INFORME TECNICO POST VENTA

INFORME N° 007 – 2024-OP-2024 ELABORADO POR:

SOL DE CHAN CHAN II - TRUJILLO

Etapa 6 - Mz G - Lote 702201

Imagen Constancia de visita de Inspección de Mz G Lote 702201

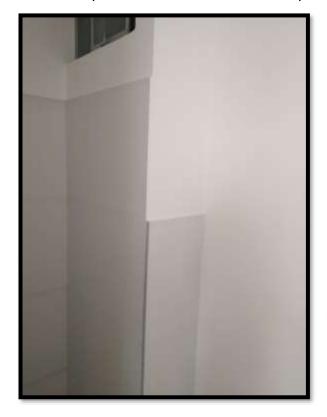
Chan Chan II – Et 6, Mz. G, Lt. 702201, presentando un reclamo indicando 03 puntos como se mostró en la solicitud de post venta.
